改善箇所説明図

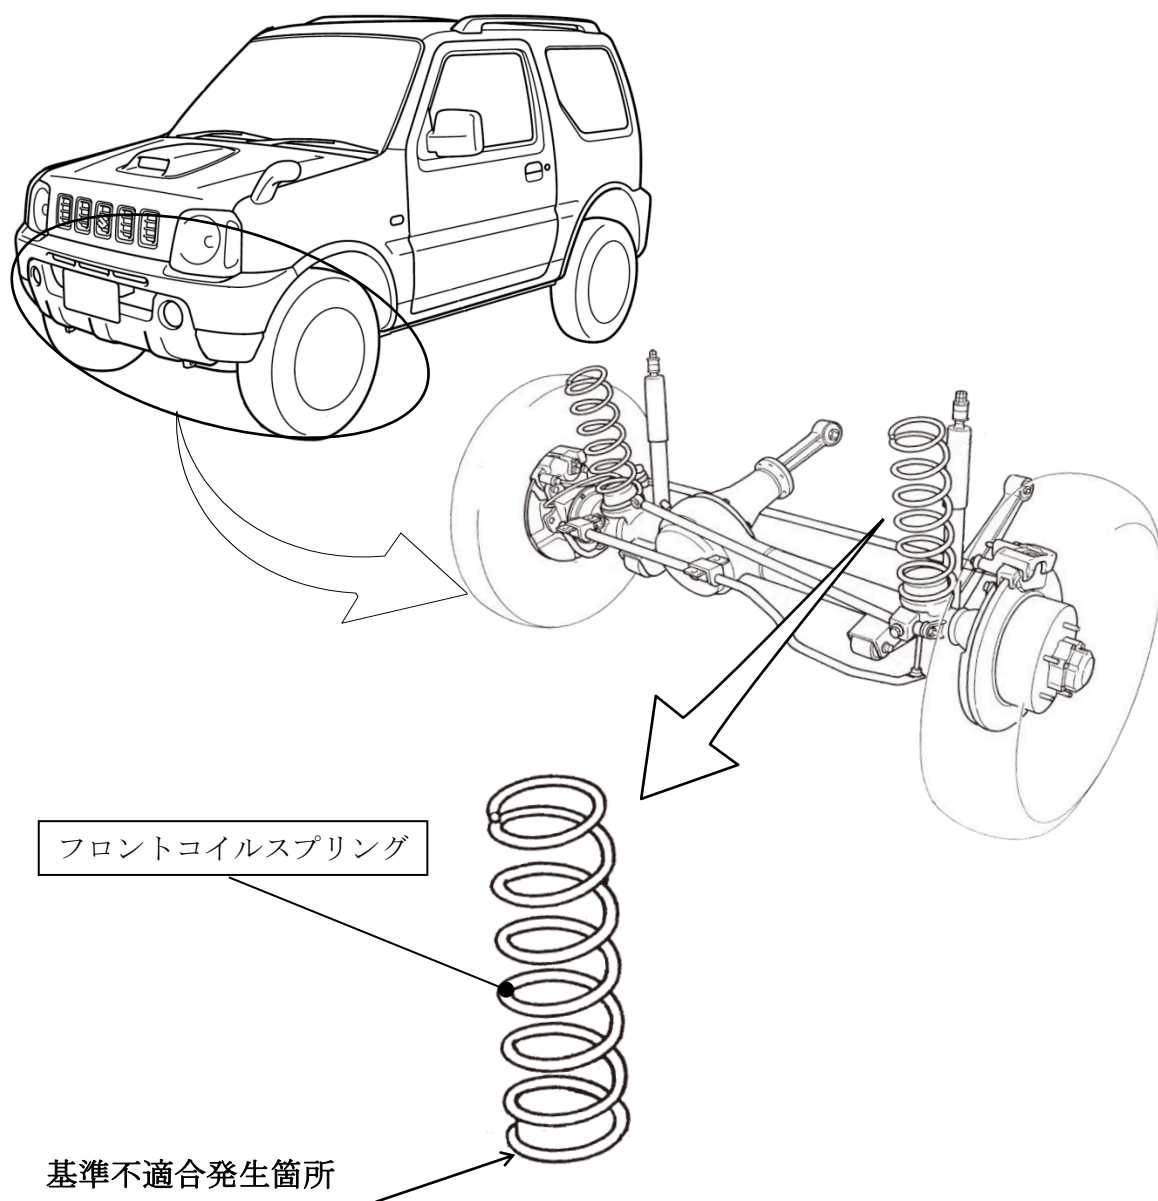
フロントサスペンションにおいて、コイルスプリングの鋼材に対する塗料の密着性が不足しているため、砂や小石を噛み込んだ場合に、塗装が剥がれやすく、腐食が早期に進行するものがある。そのため、最悪の場合、コイルスプリングが折損するおそれがある。

全車両、フロントコイルスプリングを対策品に交換する。

識別：ID プレートに緑色のシールを貼付する。
